Sitzungsvorlage

Stadt Meersburg
Abteilung "Bauen und Gebäudemanagement"

Nummer: **19/1231**
Datum: 17.04.2019

1.5. Ausbau des Dachspitz (Hotelzimmer) mit Fluchtterrasse/Einbau 2er Schleppgaupen auf der Südseite, Seepromenade 6, 88709 Meersburg, Flst. 101/0, Gem. Meersburg

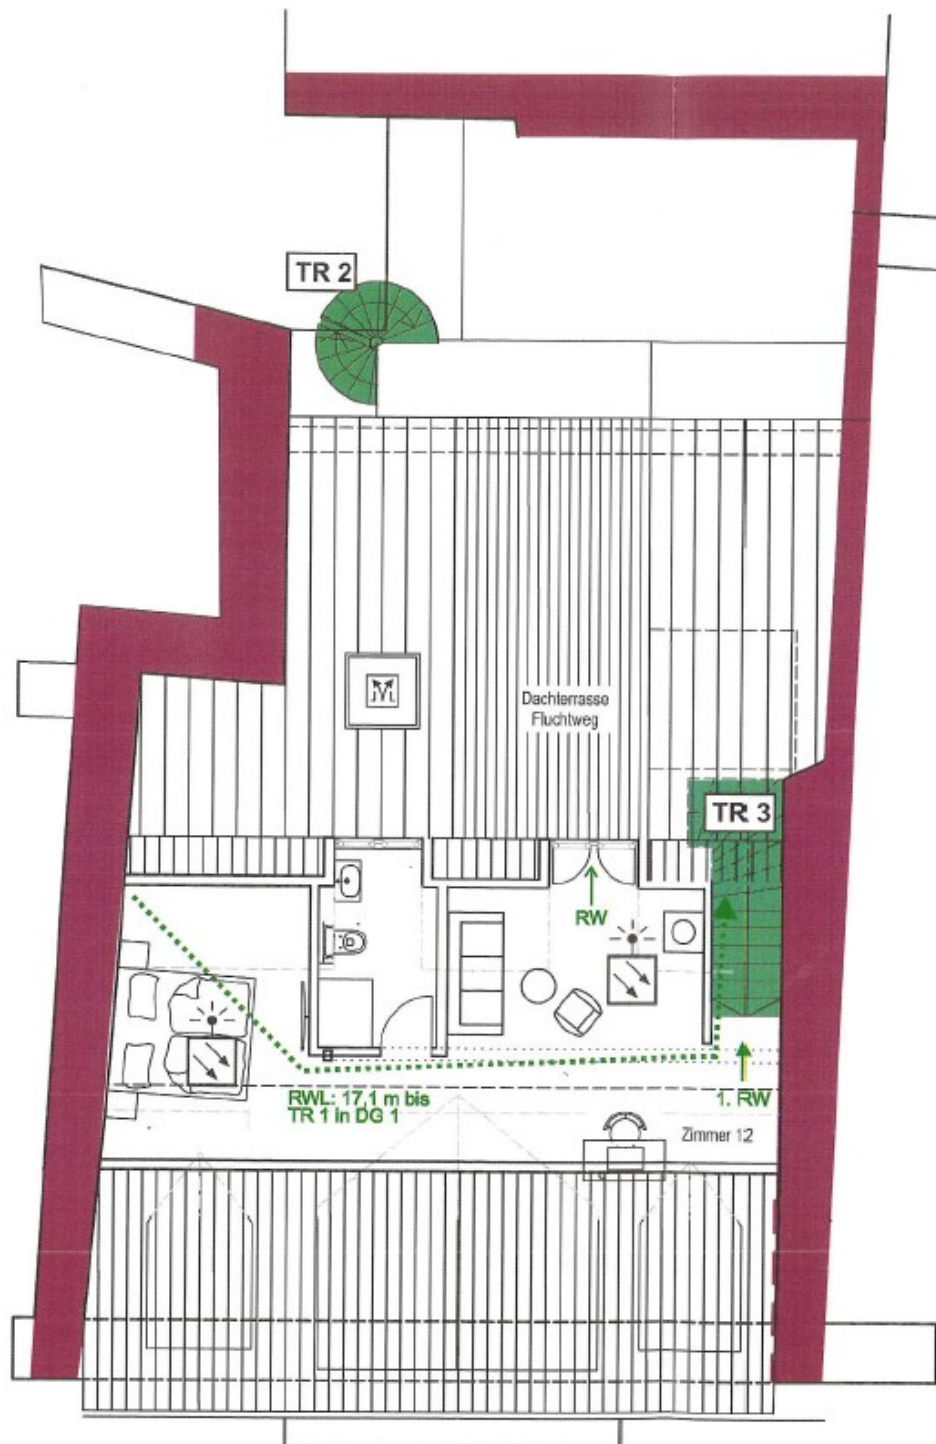
Die Dachflächen des Gebäudes sind von öffentlichen Freiflächen der Oberstadt Meersburg aus sichtbar und sind wesentliches Gestaltungselement der Meersburger Altstadt. Aus Sicht der Bauverwaltung wird durch die geplante Flachdachterrasse und der Anschluss an die dafür notwendige Spindeltreppe das Stadtbild erheblich beeinträchtigt.

Die durch die Nutzung der Dachterrasse notwendige Türöffnung auf der Nordseite, mit einer Rohbauöffnung von mind. 2,15 m entspricht nicht den Vorgaben der Gestaltungssatzung.

Geschossplan Galerieebene (2.DG)

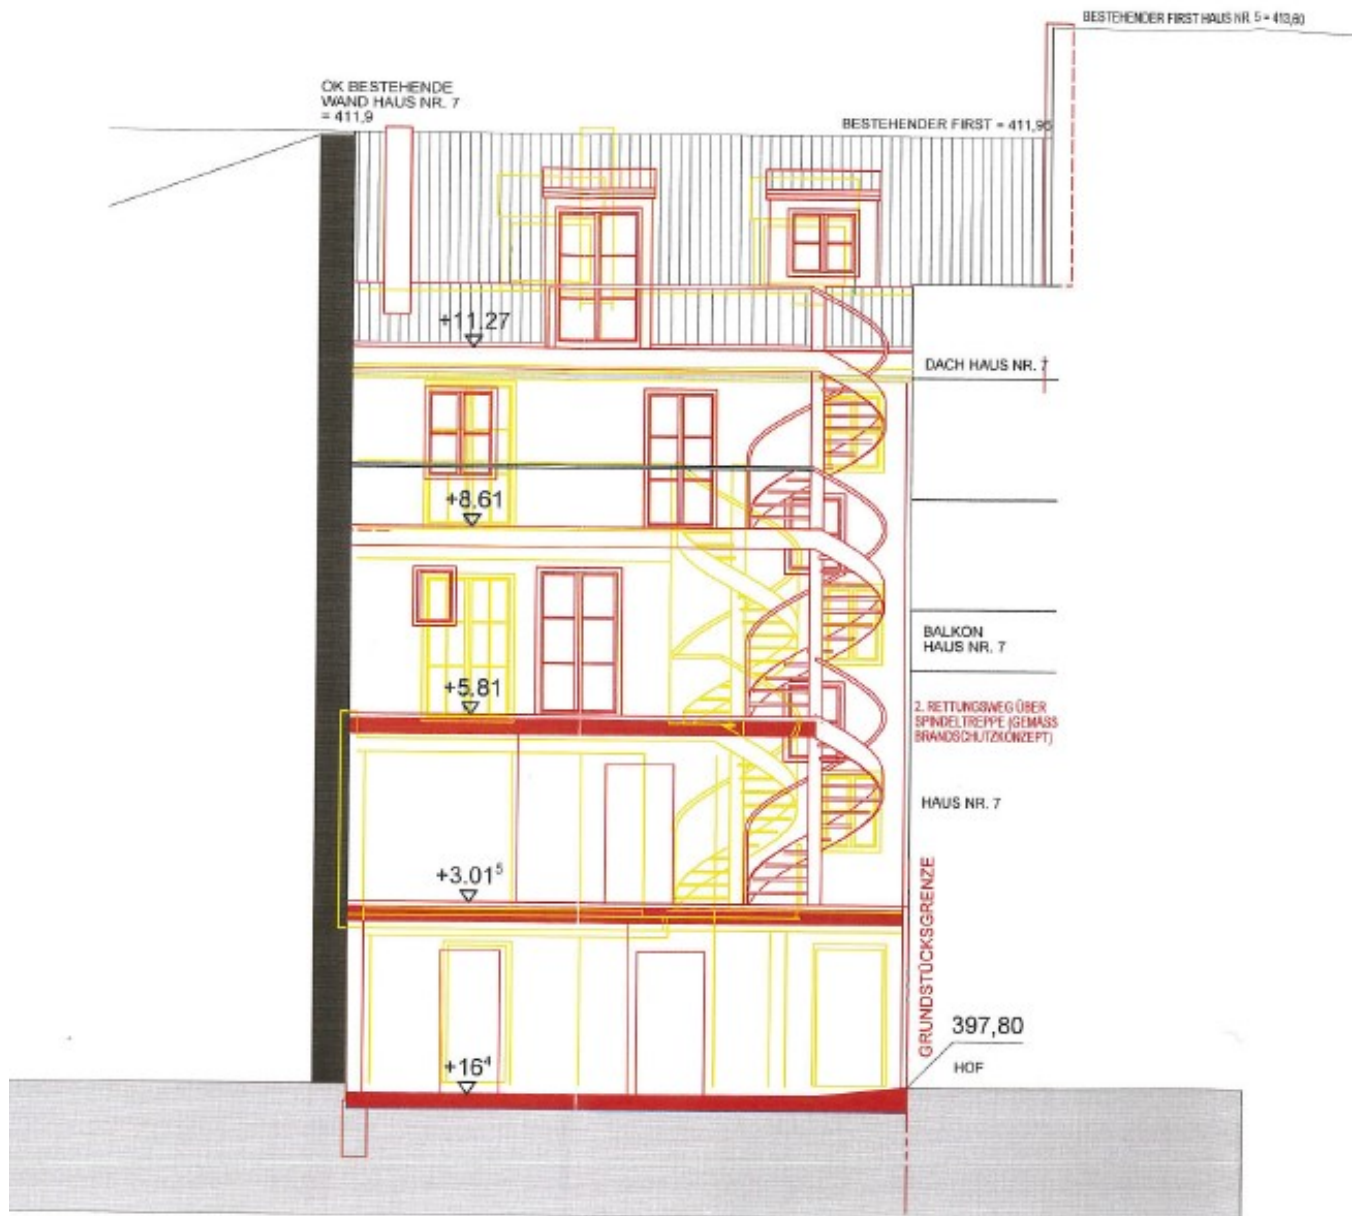
7.4.7) Für Gauben gelten folgende Höchst- bzw. Mindestmaße:

(7.4.7.a) Die Gauben dürfen....., im 2. Dachgeschoss eine Höhe von 0,95 m nicht überschreiten.
